Commission économique pour l'Europe

**Forum mondial de l'harmonisation des Règlements
concernant les véhicules**
Groupe de travail des dispositions générales de sécurité
100^e session

**Rapport du Groupe de travail des dispositions générales de
sécurité sur sa 100^e session (11-15 avril 2011)**

Figure 1, modifier comme suit:

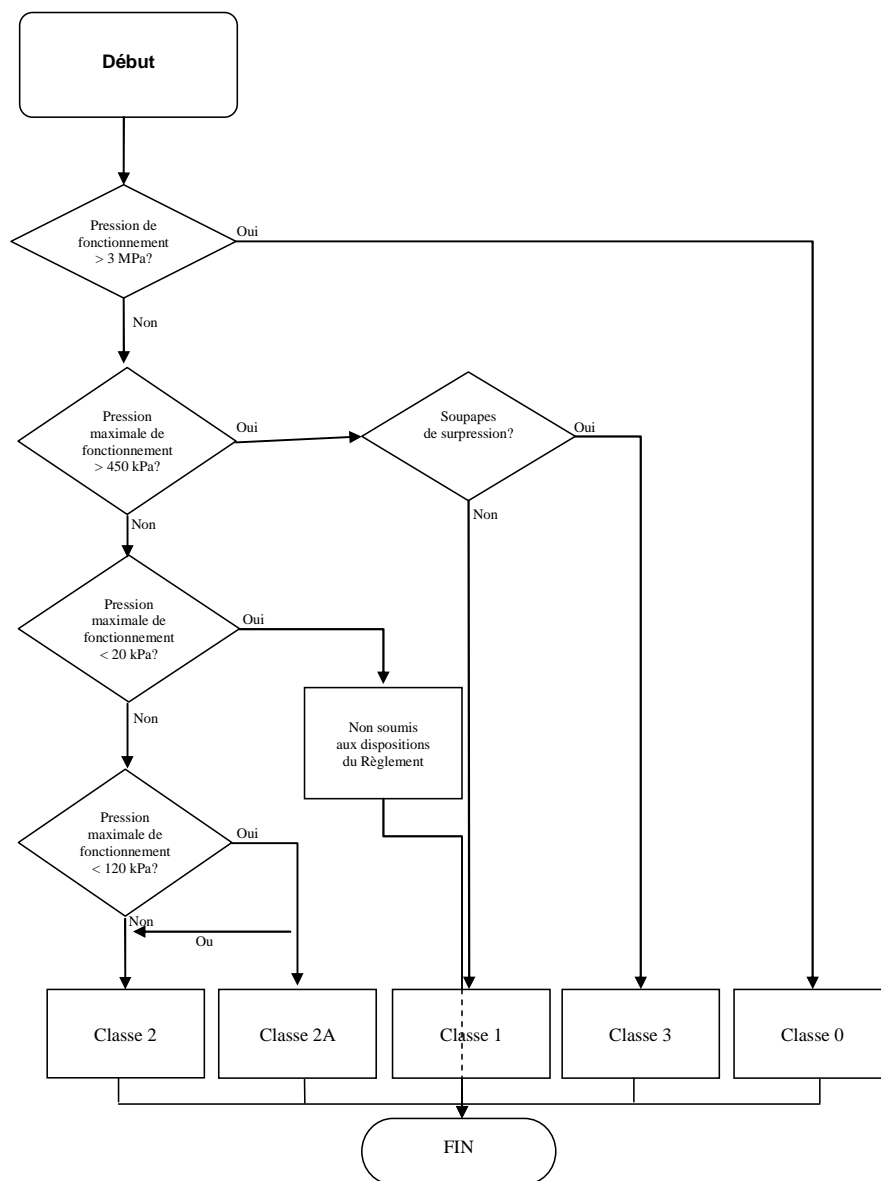
Les modifications apportées aux documents ECE/TRANS/WP.29/GRSG/2011/14 et ECE/TRANS/WP.29/GRSG/2011/15 sont indiquées en caractères gras.

Paragraphe 2, modifier le texte comme suit:

- «2. Classification de l’organe (selon la figure 1 du paragraphe 2):
- Classe 0 pour la partie en contact avec du GPL liquide à une pression supérieure à 3 000 kPa;**
- Classe 1 pour la partie en contact avec du GPL liquide à une pression inférieure ou égale à 3 000 kPa.».**

- «2. Classification de l’organe (selon la figure 1 du paragraphe 2):
- Classe 0: pour la partie en contact avec du GPL à une pression supérieure à 3 000 kPa.
- Classe 1: pour la partie en contact avec du GPL à une pression inférieure ou égale à 3 000 kPa.
- Classe 2: pour la partie en contact avec la pression régulée, sous une pression régulée maximale de 450 kPa en cours de fonctionnement.
